Det vises til brev datert 13.12.24 – ref.nr. 24/00291, hvor det blant annet heter:

TILBAKEMELDING:

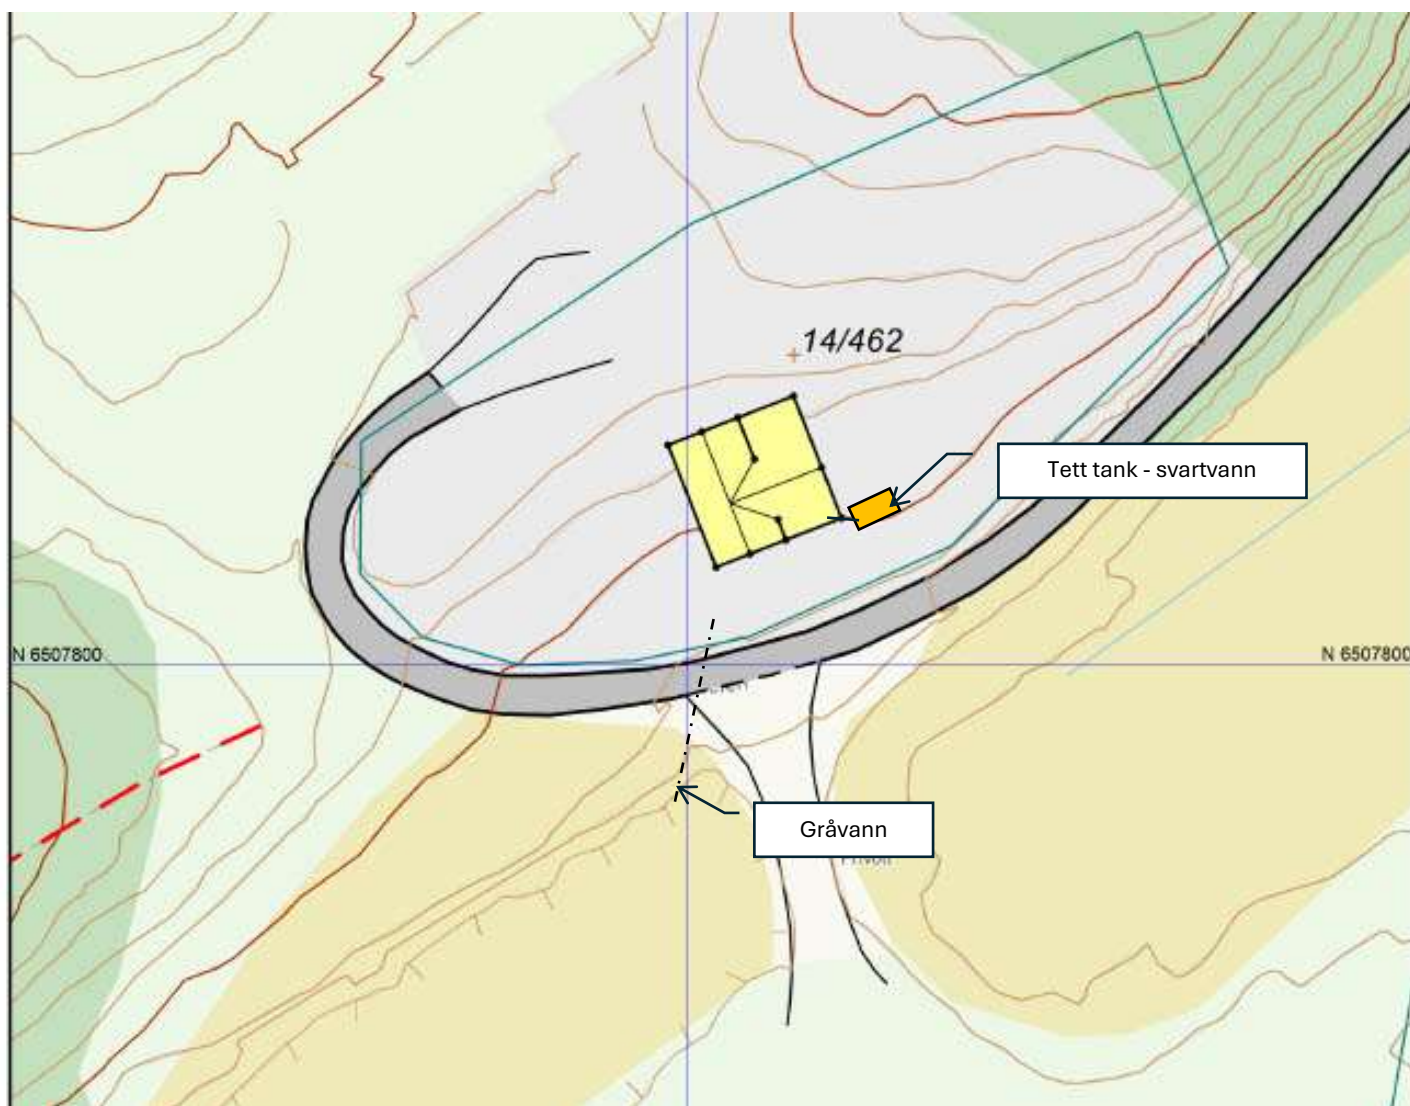
I denne saken er det ikke redegjort for hvorfor anlegget ikke kan plasseres på egen grunn. Vi ber derfor om en redegjørelse for dette ettersom det i utgangspunktet ikke er ønskelig å plassere anlegget på dyrka mark. Det er også generelt en fordel at denne typen anlegg ligger på egen eiendom.

Utløpet til svartvannet er cirka 1 meter høyere enn utløpet til gråvannet.

Det er ikke mulig å endre på gråvannsledningen innvendig i huset slik at det går inn på svartvannsledningen. Dette på grunn av konstruksjonsmessige forhold.

Skal en anlegge renseanlegget på samme stedet der den tette tanken er nå, må gråvannet pumpes opp til renseanleggets tank.

Der hvor den tette tanken er anlagt, er det grunt til fjell, og utslippsløsningen må i hovedsak bygges opp som overflateinfiltrasjon.

Det er samme forholdene hvis en anlegger tanken på vestsiden av huset. Tanken må i sin helhet sprenges ned, og det må anlegges en overflateinfiltrasjon.

På denne vesle tomte er det et relativt stort inngrep. Der er også en mur i tomtegrensen langsmed vegen som det må tas hensyn til.

Med dette som bakgrunn, har jeg, sammen med entreprenør Garthe kommet til at den beste plasseringen av avløpsanlegget er på nedsiden av vegen.

Området for avløpsanlegget er i vegkanten, og utgjør et svært lite areal av jord som kan benyttes til dyrking.

- det medfører relativt stort inngrep å anlegge avløpsanlegget på egen eiendom
- avrenning fra egen tomt er mot mur og/eller veg
- det medfører lite inngrep på kommunens eiendom å anlegge avløpsanlegget på sørøstsiden av vegen
- anlegget på dette stedet vil ha lite relasjon til dyrkbar mark
